使用前確認申請書の変更について

原 発 本 第 243 号
令 和 4 年 3 月 30 日

玄海原子力発電所第4号機

使用前確認申請書

2. 1 使用前確認申請書

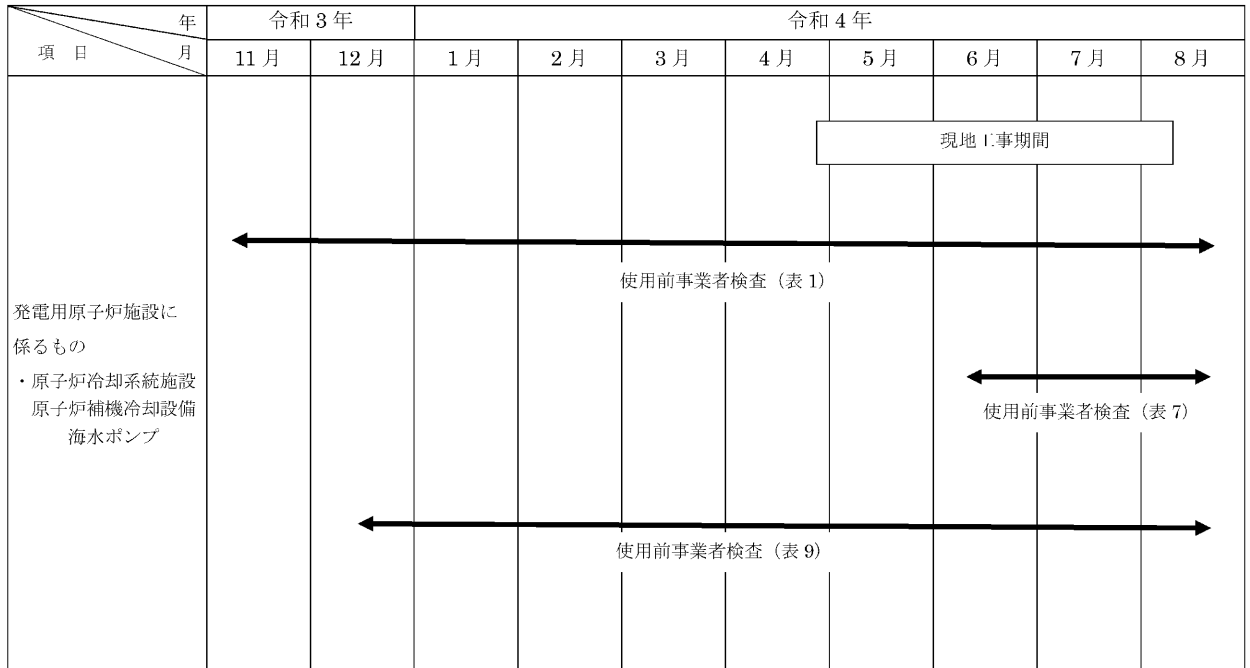
変更の内容	玄海原子力発電所第4号機 原子炉冷却系統施設の改造の工事 (変更前)	
	使用前確認を受けようとする使用前事業者検査に係る工事の工程、期日及び場所	工事の工程 構造、強度又は漏えいに係る検査（表1） 期日 自 令和3年11月2日 至 令和4年8月19日 場所 玄海原子力発電所 三菱重工業株式会社 原子力セグメント（高砂地区） （兵庫県高砂市荒井町新浜）
		工事の工程 工事完了時の検査（表7） 期日 自 令和4年6月13日 至 令和4年8月19日 場所 玄海原子力発電所
		工事の工程 品質マネジメントシステムに係る検査（表9） 期日 自 令和3年12月13日 至 令和4年8月19日 場所 玄海原子力発電所
	申請に係る発電用原子炉施設の使用の開始の予定時期	令和4年9月9日
	(変更後)	
使用前確認を受けようとする使用前事業者検査に係る工事の工程、期日及び場所	工事の工程 構造、強度又は漏えいに係る検査（表1） 期日 自 令和3年11月30日 至 令和5年1月 場所 玄海原子力発電所 三菱重工業株式会社 原子力セグメント（高砂地区） （兵庫県高砂市荒井町新浜）	
	工事の工程 工事完了時の検査（表7） 期日 自 令和4年11月1日 至 令和5年1月 場所 玄海原子力発電所	
	工事の工程 品質マネジメントシステムに係る検査（表9） 期日 自 令和3年12月13日 至 令和5年1月 場所 玄海原子力発電所	
申請に係る発電用原子炉施設の使用の開始の予定時期	令和5年3月

変更の理由	玄海原子力発電所第 4 号機の海水ポンプ取替工事の工事工程の見直しに伴い、「使用前確認を受けようとする使用前事業者検査に係る工事の工程、期日及び場所」及び「申請に係る発電用原子炉施設の使用の開始の予定時期」を変更する。
-------	---
